MSRW₂₀₁₄への質問とその回答

鋼板製屋根・外壁 設計・施工・保全検討委員会
一般社団法人日本金属屋根協会
一般社団法人日本鋼構造協会

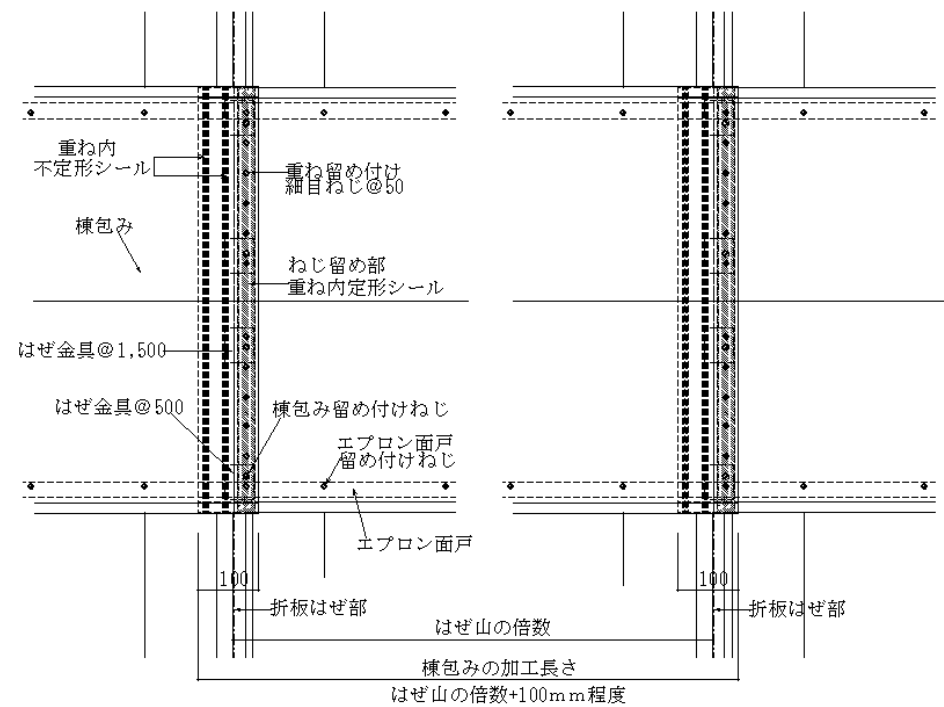
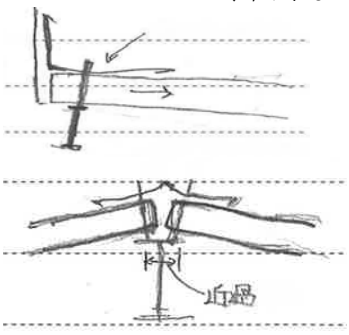
D-7	<p>参考構法で気になった点がありました 棟包み、ケラバ包み、雨押え等の重ね防水に関してです</p>  <p>•重ね寸法≒100m/m</p>	<p>雨押さえの接合で留意する事は、細目など緩みにくい細目ねじやリベットを用いることです。 留め付け部分は定型シールテープを入れると開孔部の保護となり、併用する不定型シール材の面厚の確保になり止水性が向上します。不定型シール材のみですと、留め付けによる圧縮でシール面厚が確保できないので止水性が低下します。また、EFDM パッキンはより有効と考えます。</p>

・コーキング 2 列

・防水リベット止め
 →これが端部過ぎて横から漏水の危険性あり？（コーキングしても不十分な寸法しか残っていない）
 私見 リベットの位置は50m/m位の位置？その外にコーキングを施す

ねじ・リベットの留め付け位置は、重ね端部より概ね 20mm程度が良いと思います。
